MILJØGODKENDELSE

TILLÆG TIL MILJØGODKENDELSE AF 23. juni 2017

DanePork A/S

Ændret placering af kølekondensator

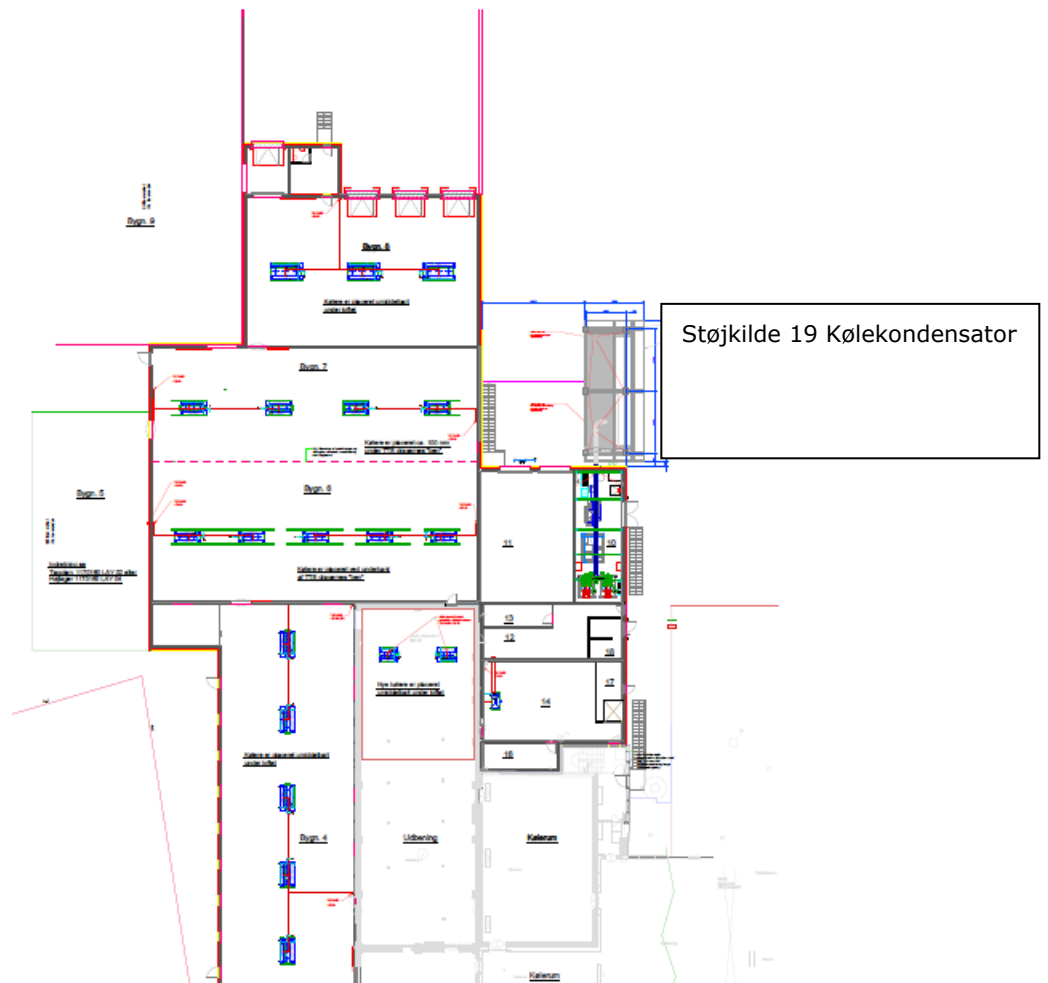
Kildestyrken er øget fra L_{WA} 80 dB(A) til 81 dB(A). Der er desuden modtaget frekvenssammensætning af støjilden fra leverandøren. Dette er indlagt i beregningerne.

Kildehøjden er ændret fra 10,0 m til 12,4 m.

Placeringen er flyttet ca. 25 meter længere mod nord. Se nedenstående udsnit af tegning.

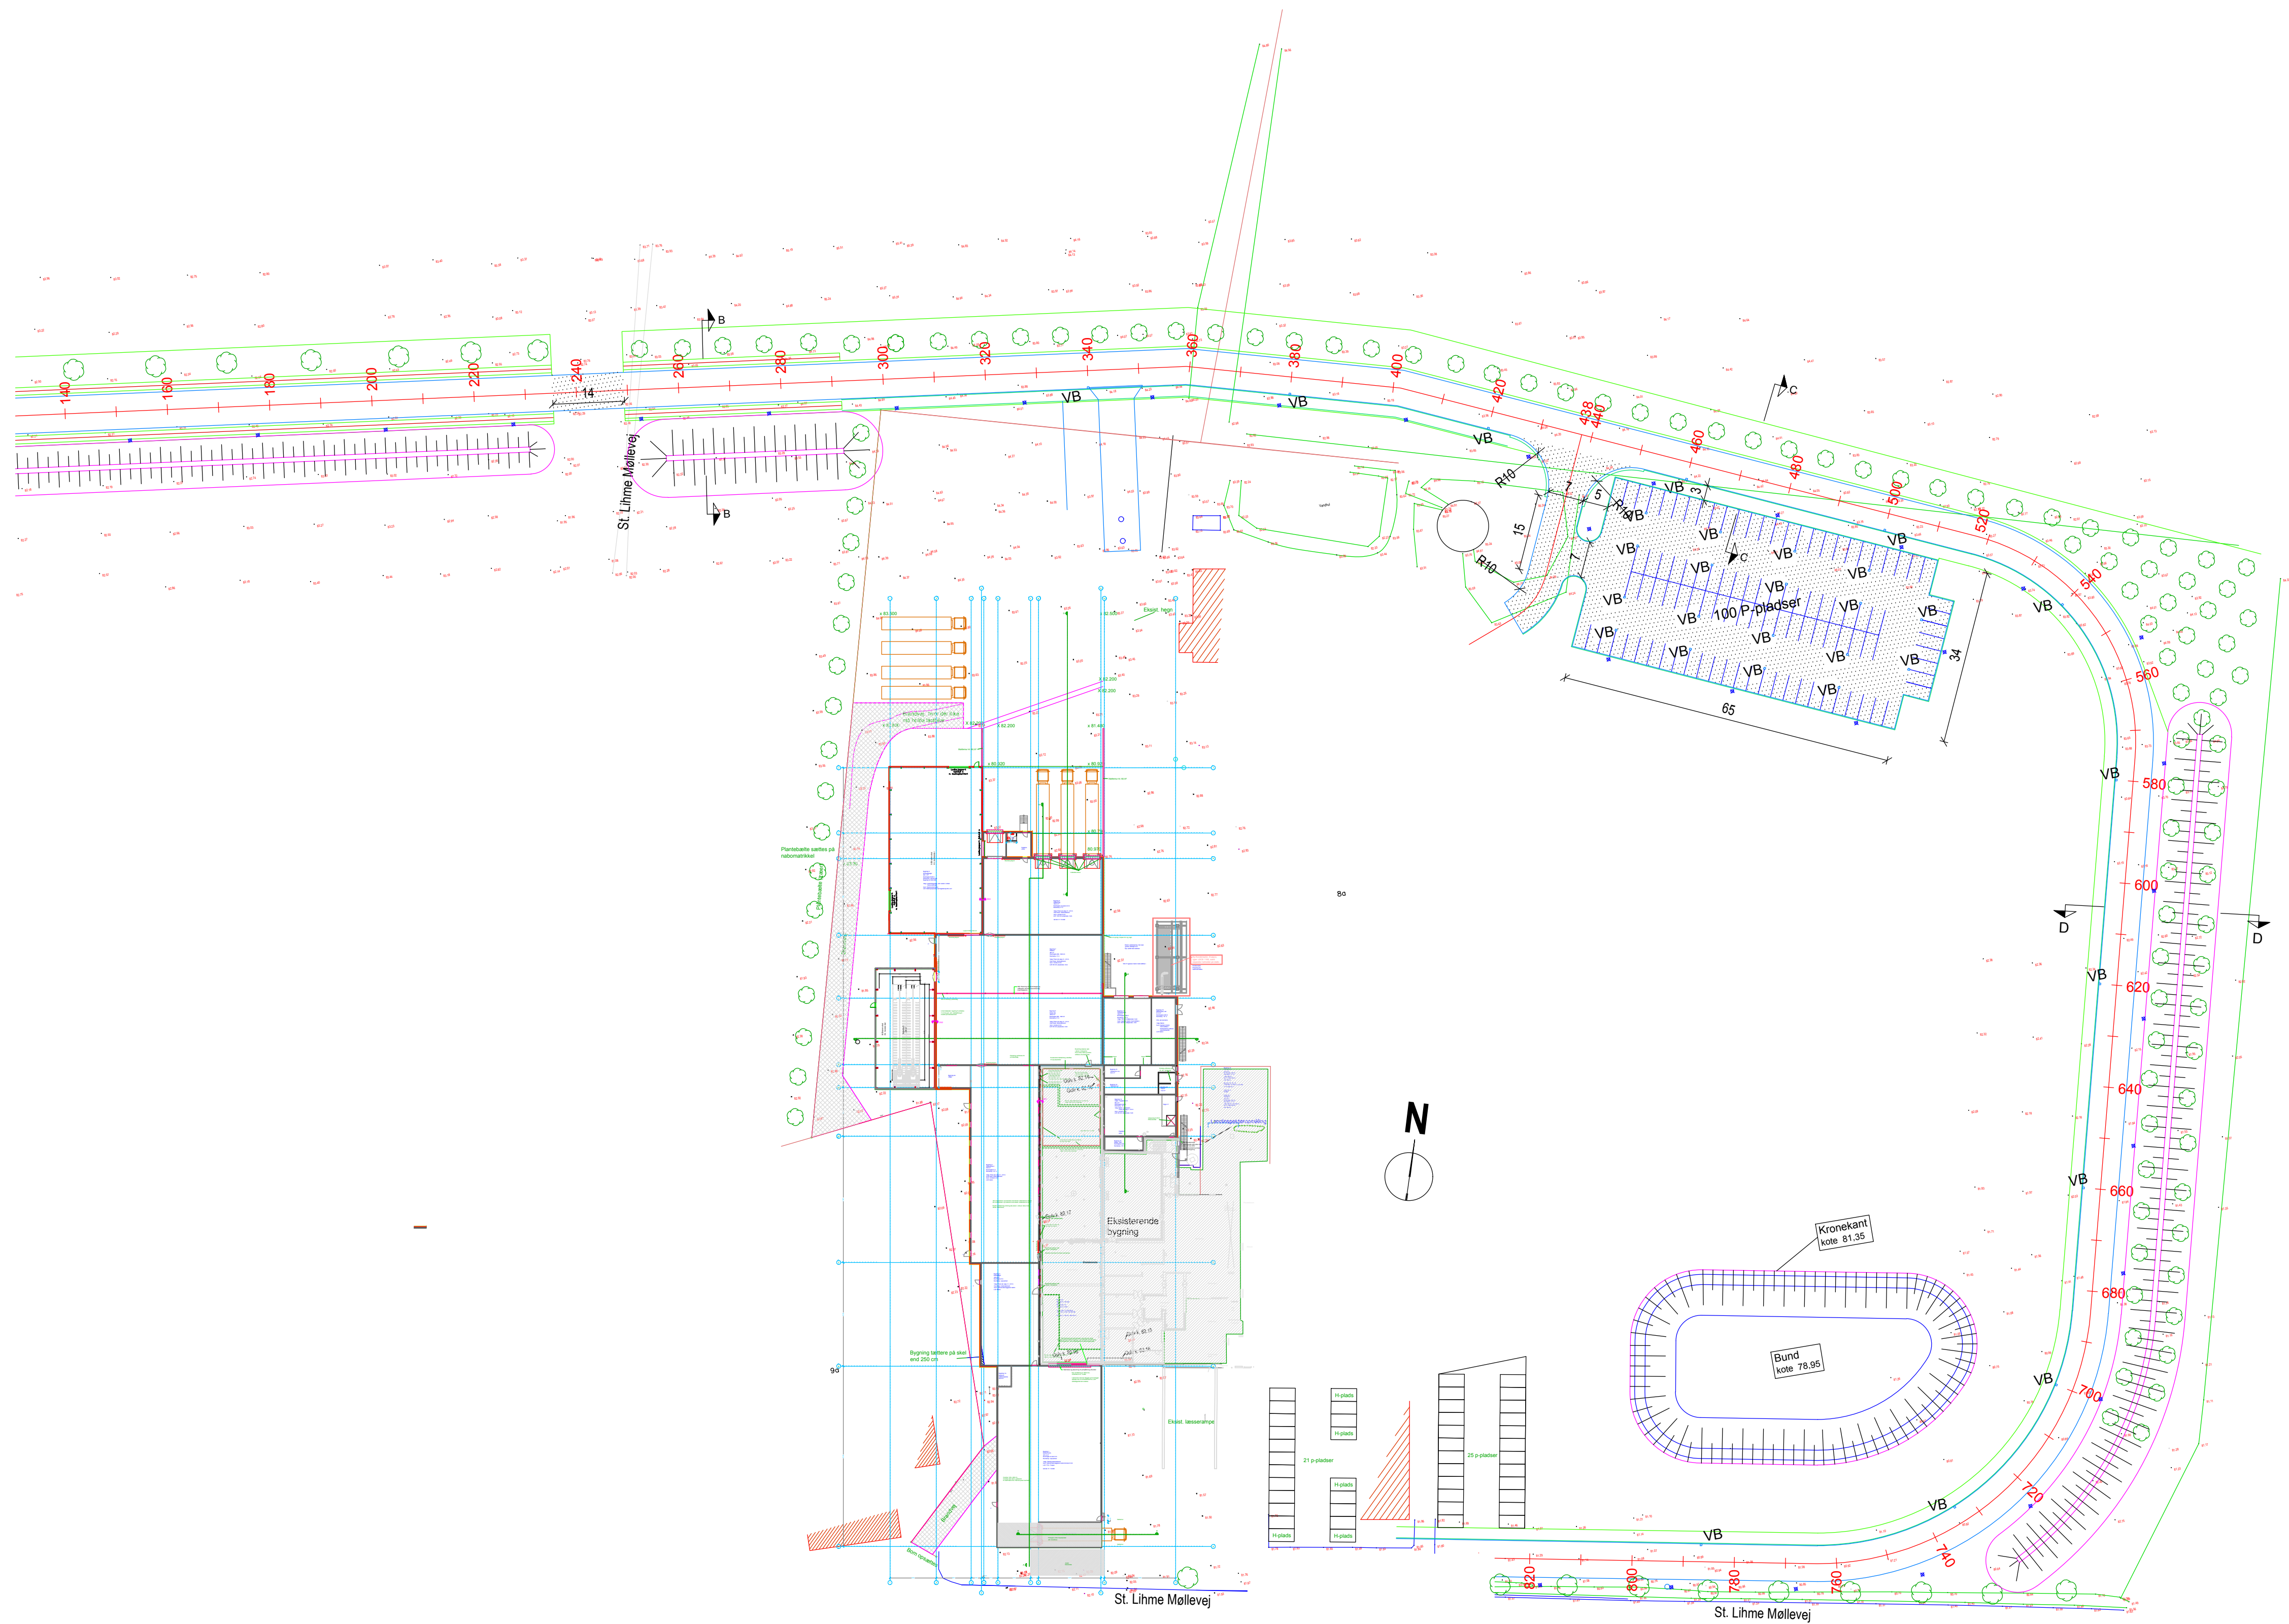
Den oprindelige placering har ikke vist sig hensigtsmæssig, og det ønskes derfor, at kondensatoren placeres 25 meter længere mod nord og 2,4 meter højere end oprindeligt forudsat. Kondensatorens konkrete kildestyrke er oplyst til 81 dB (A) (1 dB mere end oprindeligt forudsat), hvilket sammen med den ændrede placering har dannet grundlag for opdaterede støjberegninger.

- Det ønskes oplyst, hvorfor kondensatoren skal stå ude i det fri i stedet for afskærmet/overdækket, ligesom det ønskes godtgjort hvorfor højden på kondensatoren øges med 2,4 meter. Miljøstyrelsen skal hertil bemærke, at styrelsen på baggrund af de beregnede støjniveauer ikke har hverken miljømæssig begrundelse eller hjemmel til at kræve kondensatoren overdækket eller sat i en lavere højde.

F6 Virksomheden skal i forbindelse med ibrugtagning af den nye kondensator dokumentere, at kondensatorens forudsatte kildestyrke på 81 dB er overholdt, jf. oplysningerne i ansøgningsmaterialet. Målingerne skal foretages, når kondensatoren kører fuld drift (100 %). Dokumentation skal være tilsynsmyndigheden i hænde senest 2 måneder efter ibrugtagning af kondensatoren.
